FORMULARZ INTERPELACJI / ZAPYTANIA
Radnej / Radnego Miasta i Gminy Wysoka
VIII Kadencja Rady Miasta i Gminy Wysoka 2018 – 2023

DOTYCZY:

Wyegzekwowania przez Gminę zobowiązań wynikających z zawartej umowy nr 70/2016 z dnia 29 grudnia 2016r. i Aneksu – nr 1/2019 z dnia 29.03.2019r. od Wykonawcy robót (czynności usługi) dla zadania pn: „Świadczenie usług rekultywacyjnych i wykonanie dokumentacji” dla składowiska odpadów zlokalizowanego na działce nr 1074/1 w Wysokiej Wielkiej (Góry Wysockie)”.

Widok z dnia 12.05.2021r.
pojedynczych krzaków / drzew
i obsianego trawą (nie skoszonej
do określonej wysokości
i w wymaganym terminie) na
terenie składowiska odpadów
po rekultywacji
w m. Wysoka Wielka
(Góry Wysockie).

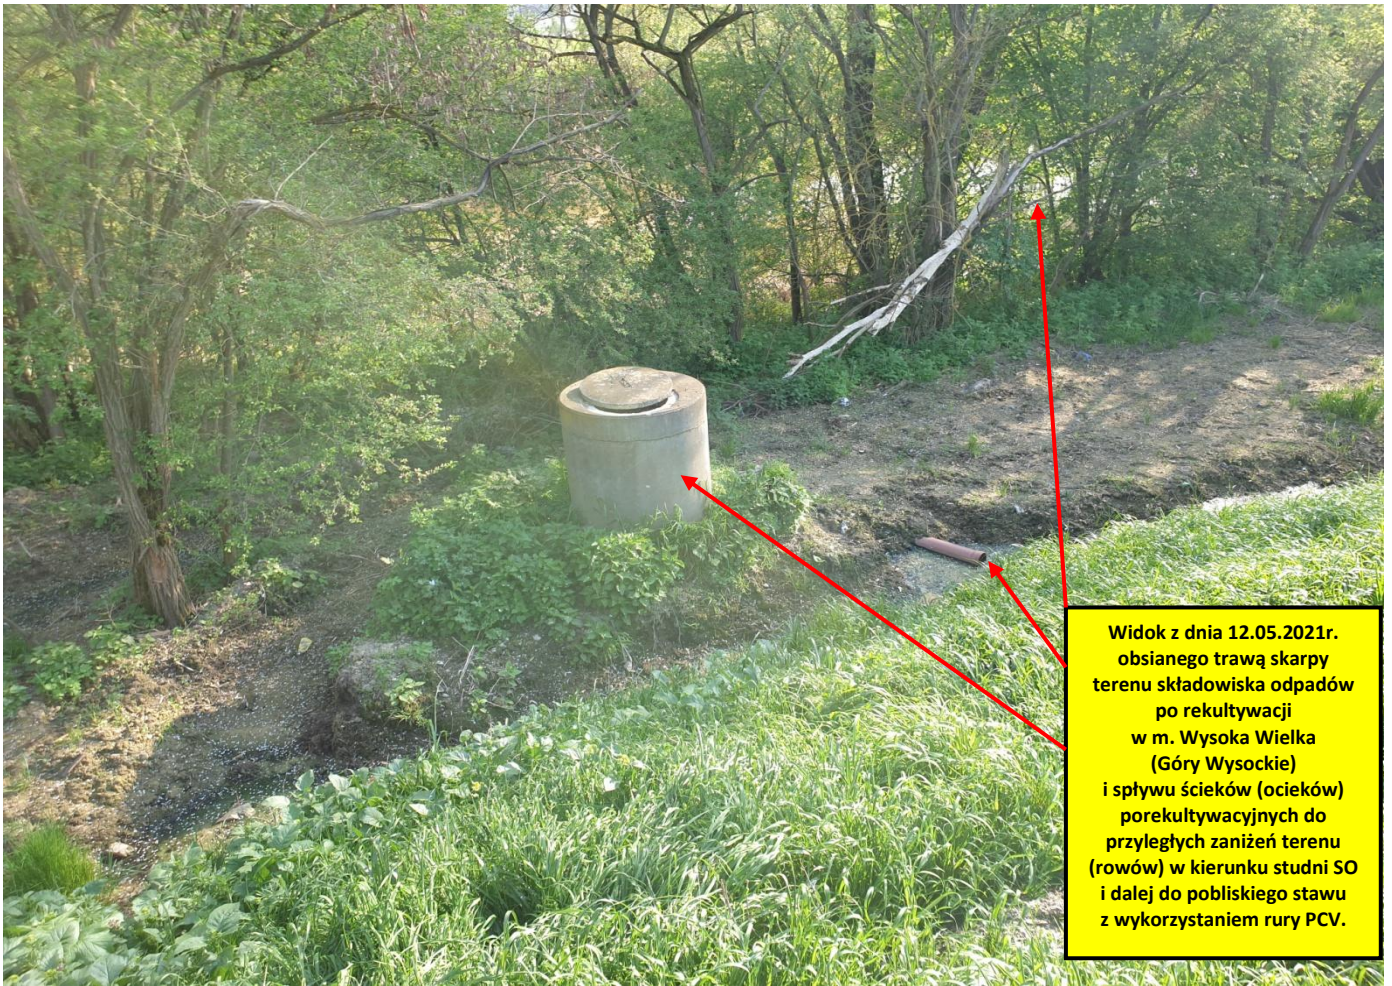
- b) w okresie poodbiorowym (gwarancyjnym) nie prowadzono jakiegokolwiek, tzw. „Pielęgnacji trawnika” (**strona 28 pkt. B. projektu) - Opis zabiegów agrotechnicznych i pielęgnacyjnych – II Etap** polegającej na cyt.: „Pierwsze koszenie traw wykonujemy na wiosnę gdy trawnik osiągnie wysokość ok. 8 cm – 10 cm. Wysokość pierwszego cięcia należy ustalić nie niżej niż 4 cm. Skoszoną trawę należy koniecznie usuwać z trawnika Podlewanie w zależności od warunków atmosferycznych.”
Nadmieniam, iż fakt wiosennego koszenia był niezauważalny, domniemywam, iż nie było go wcale, co przedstawiają z I – **pierwszego półrocza załączone zdjęcia** (narastająco wykonane na dzień 24 kwietnia 2021r., 12 maja 2021r. oraz 08 lipca 2021r.). Nie wywiązywanie się z realizacji powyższego obowiązku spowodowało, iż teren po rekultywacji na chwilę obecną przedstawia „żałosny” widok nie mający nic wspólnego z trawnikiem. Przerośnięta i częściowo już wysuszona trawa wraz z chwastami (w tym ostami), która pod wpływem między innymi deszczu z racji swojej wysokości (z braku cięcia) położyła się (inaczej zalega) na powierzchni całego terenu rekultywowanego składowiska na skutek czego „przydusiła” swym ciężarem zasadzone w nie zweryfikowanej ilości (z uwagi na puste pola widoczne także na zdjęciach, przerosty trawy, itp.) „wątłe” krzewy jak też drzewka.

Powyższe moim zdaniem nieprawidłowości potwierdzam poniższymi zdjęciami od nr 1 – do nr 15 wykonane 24 kwietnia 2021 roku i zdjęciami od nr 1 do nr 7 z dnia 12 maja 2021 roku oraz od nr 1 do nr 10 wykonane dnia 08 lipca 2021 roku.
